1.1 CONCEPTO TÉCNICO No. CT:	**7270**
1.2 ÁREA:	Análisis y Mitigación del Riesgo
1.3 COORDINACIÓN:	Estudios y Conceptos Técnico
1.4 REFERENCIA CRUZADA RADICADO FOPAE:	2013ER26681
1.5 RESPUESTA OFICIAL No.	RO-68336

2.1 SOLICITANTE:	Curaduría Urbana No.5
2.2 PROYECTO:	Carrera 5F No.48J-06 Sur
2.3 LOCALIDAD:	18 - Rafael Uribe Uribe
2.4 UPZ:	54 - Marruecos
2.5 BARRIO O SECTOR CATASTRAL:	Los Molinos I Sector
2.6 DIRECCIÓN:	Carrera 5F No.48J-06 Sur
2.7 CHIP:	AAA0009RTPA
2.8 MANZANA CATASTRAL:	32
2.9 PREDIO CATASTRAL:	13
2.10 ÁREA (Ha):	0.0044 (*)
2.11 FECHA DE VISITA:	Enero 22 de 2014

Figura 1. Localización general del proyecto ubicado en el predio de la Carrera 5F No.48J-06 Sur, en el Plano Normativo de Amenaza por Remoción en Masa del POT (Decreto 364 de 2013), el cual se encuentra en Amenaza Media.

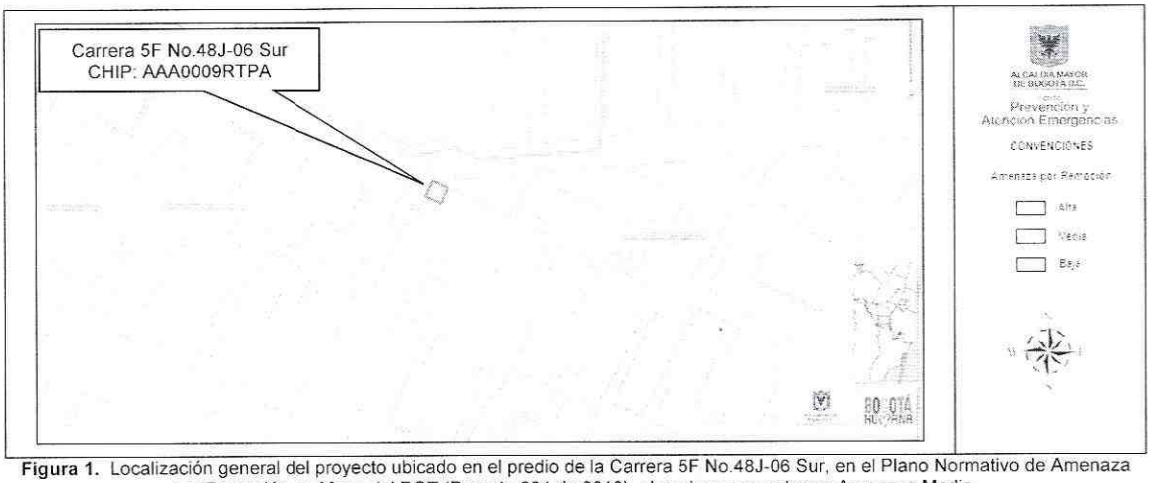
Conforme con el plano normativo de "Amenaza por Remoción en Masa" del Plan de Ordenamiento Territorial de Bogotá–POT, el sector en el que se localiza el proyecto ubicado en el predio de la Carrera 5F No.48J-06 Sur, de la Localidad de Rafael Uribe Uribe, se encuentra en una zona de Amenaza Media por procesos de remoción en masa (Figura 1).

Foto 1. Predio donde se desarrollará el proyecto de la Carrera 5F No.48J-06 Sur de la localidad de Rafael Uribe Uribe.

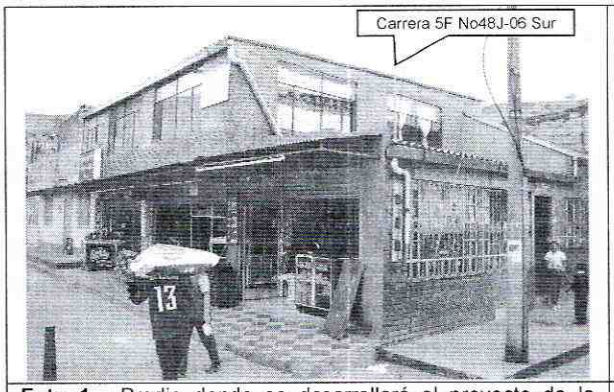
De acuerdo a la inspección visual realizada durante la visita técnica en el predio se encontró una edificación de un (1) nivel, construida con mampostería de bloque de arcilla y sistema estructural de muros de carga. Las viviendas vecinas construidas con mampostería de ladrillo y bloque de arcilla parcialmente confinadas con vigas y columnas de concreto reforzado no evidencian fallas de tipo estructural, ni daños que permitan inferir la presencia de procesos de inestabilidad geotécnica activos de carácter local dentro del área del proyecto. Sin embargo, con el fin de preservar las construcciones existentes, se recomienda para la construcción del proyecto, realizar análisis de estabilidad de las intervenciones de tal forma que se garanticen factores de seguridad no solo para el proyecto sino para las construcciones e infraestructura adyacente.

Es importante anotar, que en el momento de la visita no se observaron procesos de remoción en masa activos de carácter local ni general del terreno, ya que no se encontraron evidencias de ellos en la zona de influencia del proyecto.
